Европейская экономическая комиссия**Комитет по внутреннему транспорту****Рабочая группа по таможенным вопросам,
связанным с транспортом****138-я сессия**

**Таможенная конвенция о международной перевозке
грузов с применением книжки МДП****(Конвенция МДП 1975 года): Пересмотр Конвенции –****Предложения по поправкам к Конвенции:****Транспортные средства со скользящими полами****Транспортные средства и контейнеры
со скользящими полами****Представлено Международной ассоциацией изготовителей
автомобильных кузовов и прицепов****I. Введение**

"Рисунок 9"

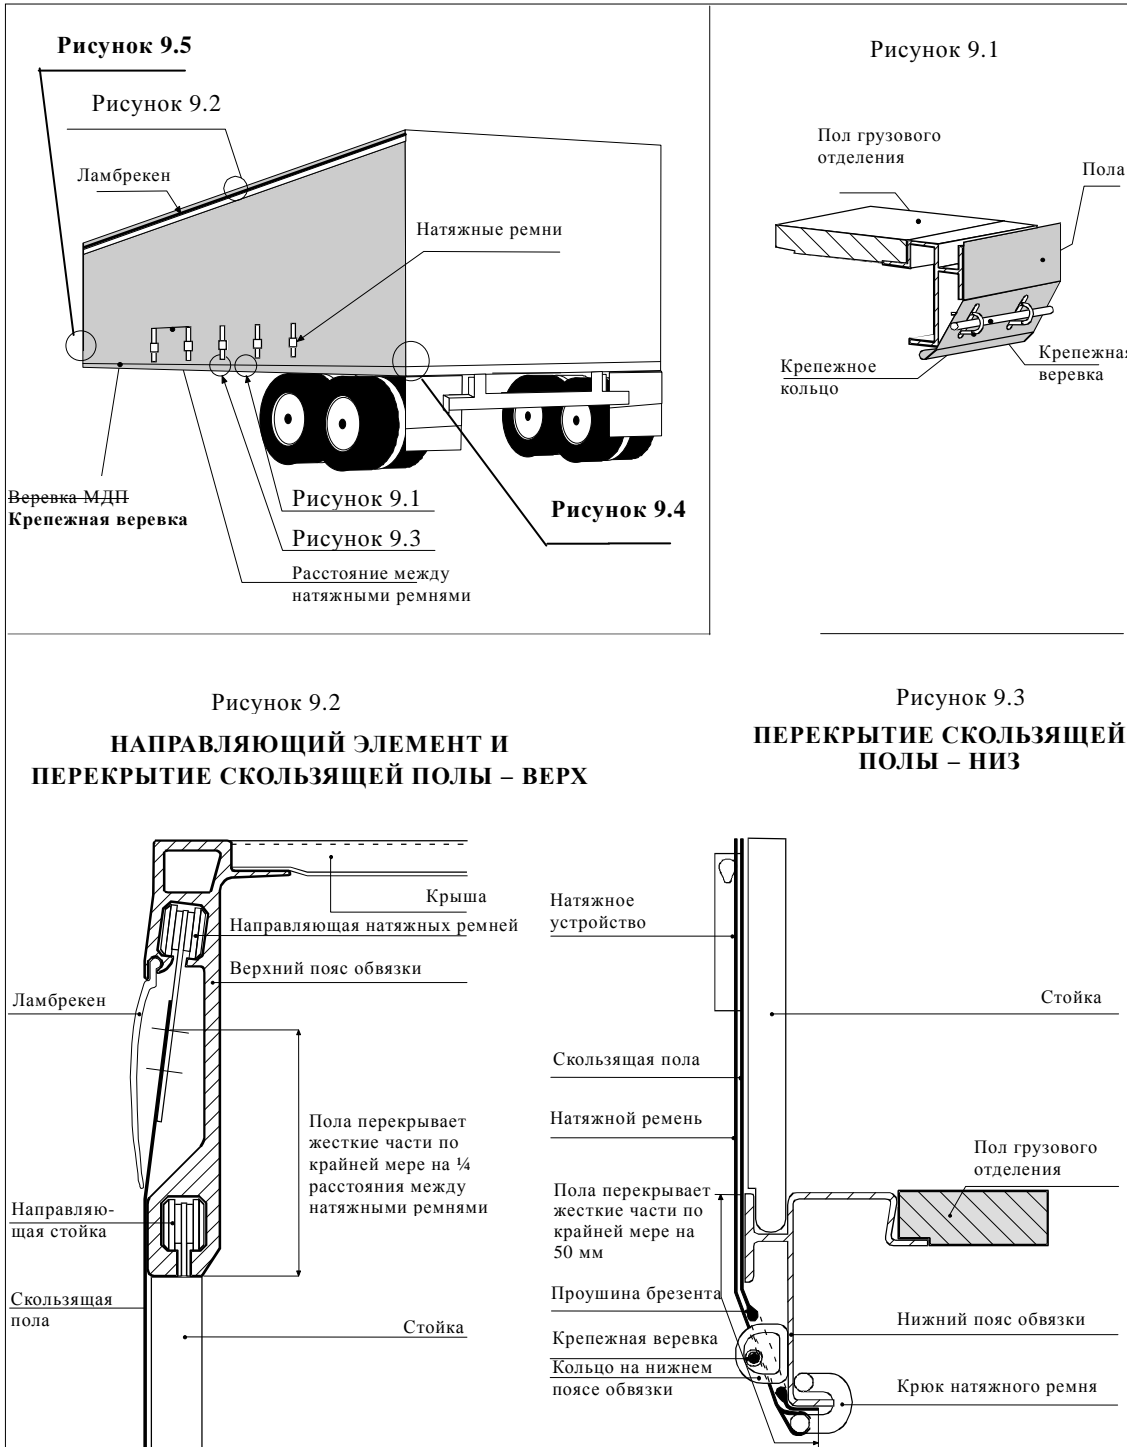
7. *Нынешний рис. 9 заменить следующим рисунком:*

**ОБРАЗЕЦ КОНСТРУКЦИИ ТРАНСПОРТНОГО СРЕДСТВА
СО СКОльзяЩИМИ ПОлами**

Рисунок 10.1

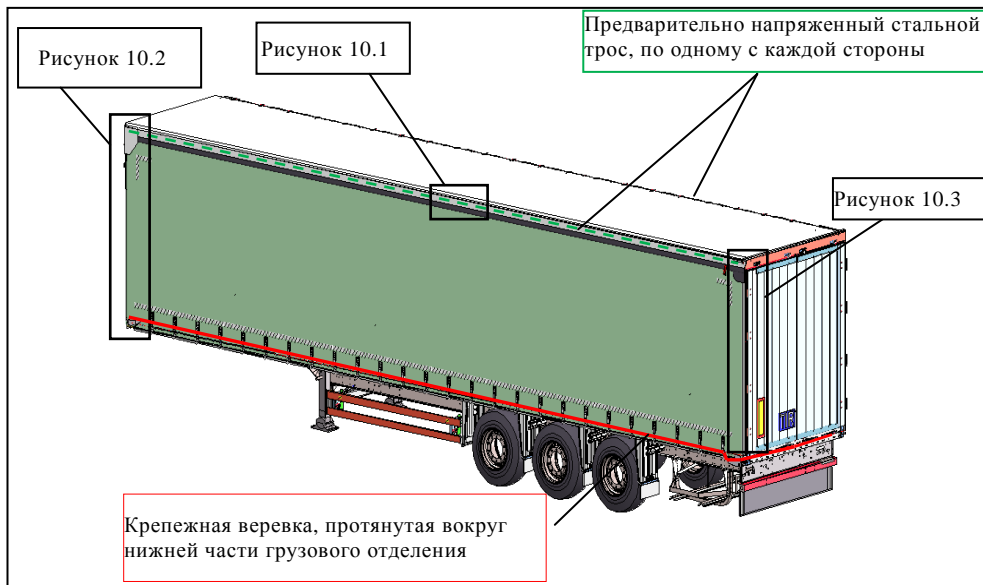
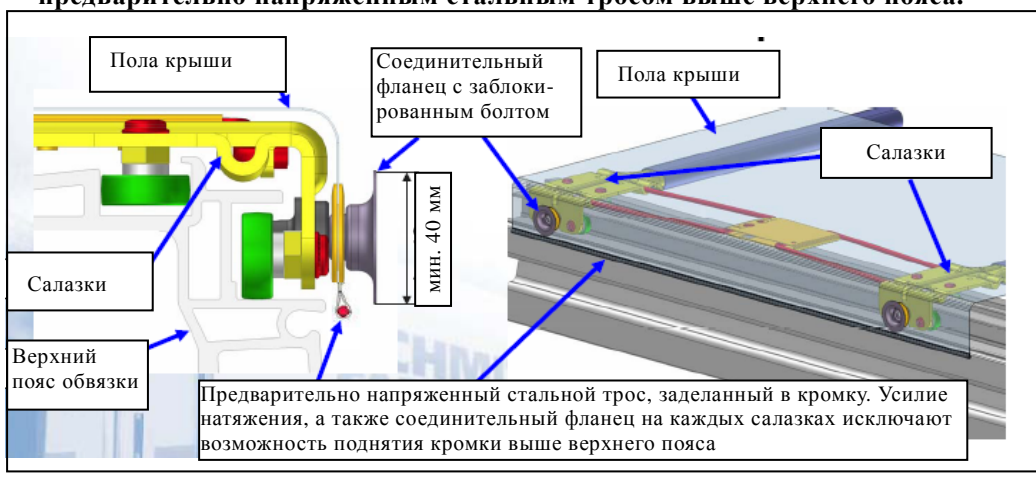
8. К имеющимся в добавлении к приложению 2 рисункам *добавить* следующий новый рисунок:

Два предварительно напряженных стальных троса, заделанных в кромку, крепятся с обеих сторон грузового отделения. Этот предварительно напряженный стальной трос крепится спереди (см. рис. 10.2) и сзади (см. рис. 10.3) кузова. Усилие натяжения, а также соединительный фланец на каждой салазке исключают возможность поднятия кромки с заделанным предварительно напряженным стальным тросом выше верхнего пояса.

"Рисунок 9

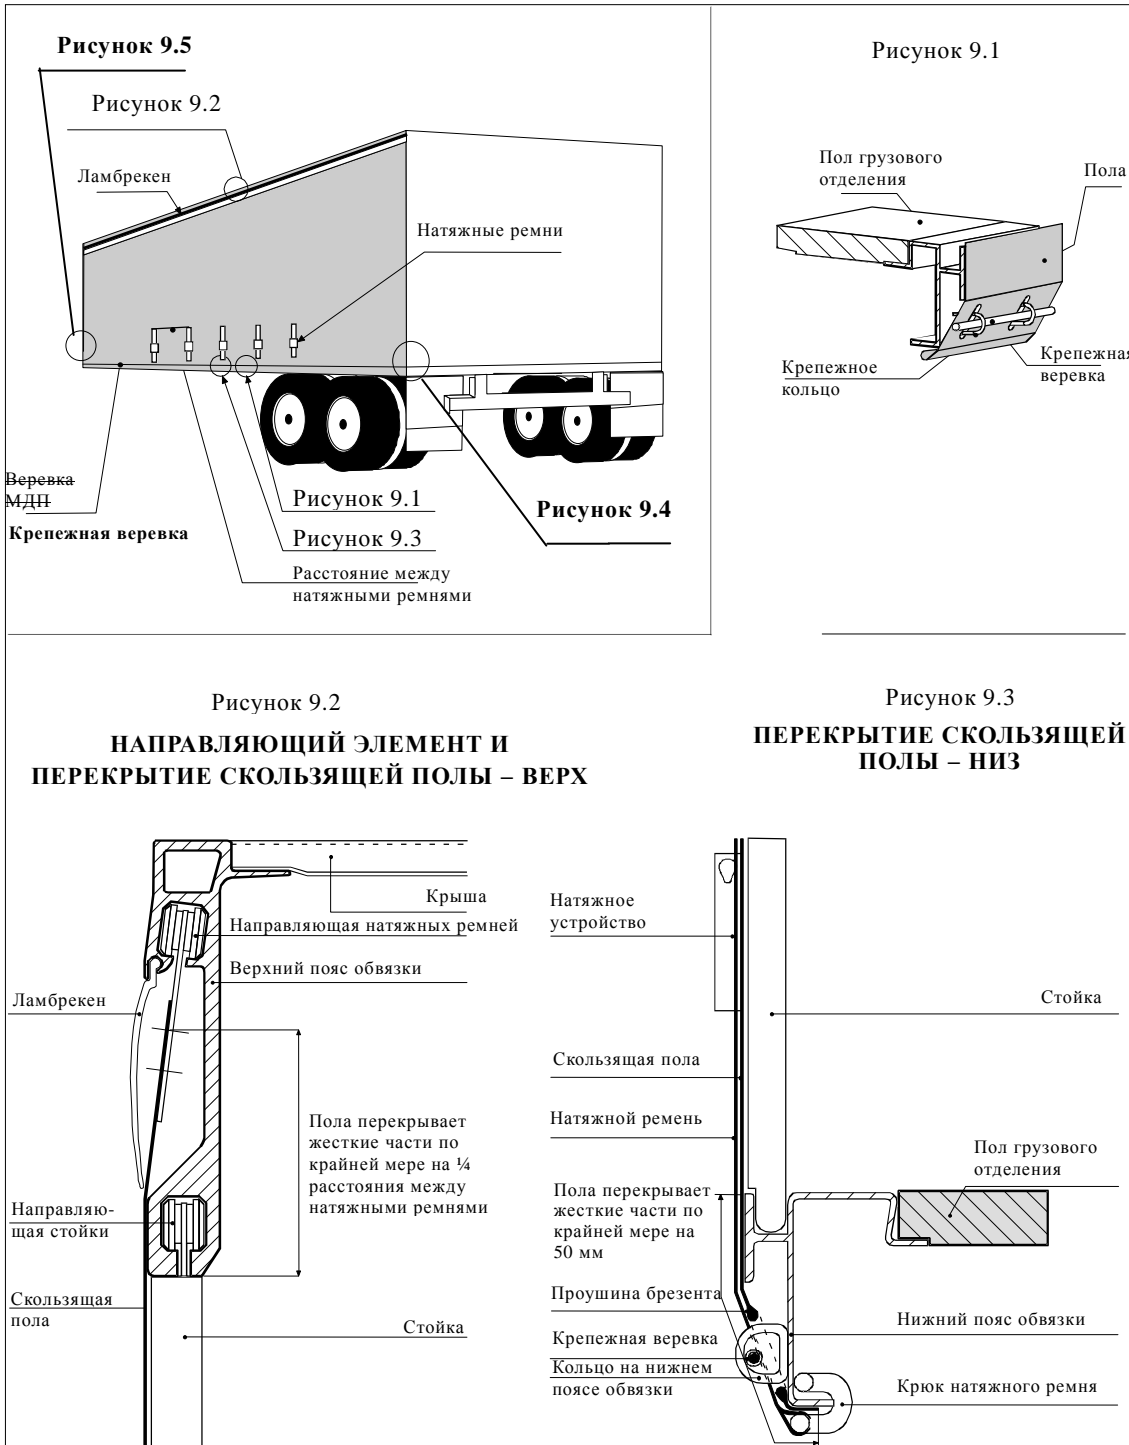
12. *Нынешний рис. 9 заменить следующим рисунком:*

**ОБРАЗЕЦ КОНСТРУКЦИИ КОНТЕЙНЕРА
СО СКОльзяЩИМИ ПОЛАМИ**

Рисунок 10.1

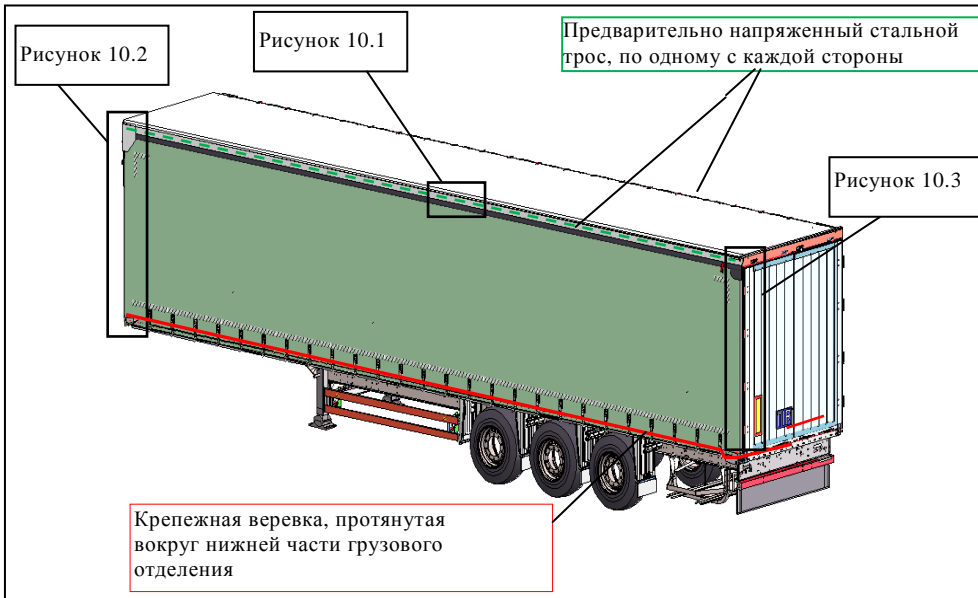
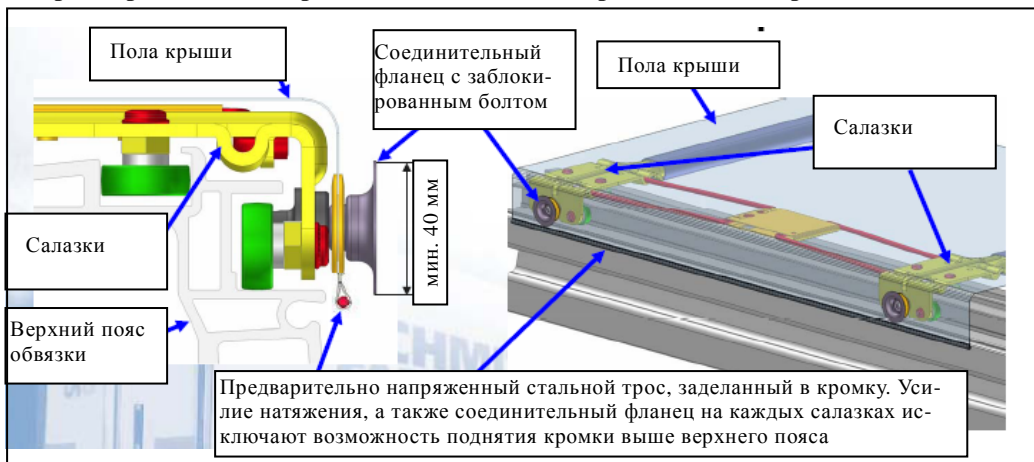
13. К имеющимся в добавлении к приложению 2 рисункам *добавить* следующий новый рисунок:

Два предварительно напряженных стальных троса, заделанных в кромке, крепятся с обеих сторон грузового отделения. Этот предварительно напряженный стальной трос крепится спереди (см. рис. 10.2) и сзади (см. рис. 10.3) кузова. Усилие натяжения, а также соединительный фланец на каждой салазке исключают возможность поднятия кромки с заделанным предварительно напряженным стальным тросом выше верхнего пояса.
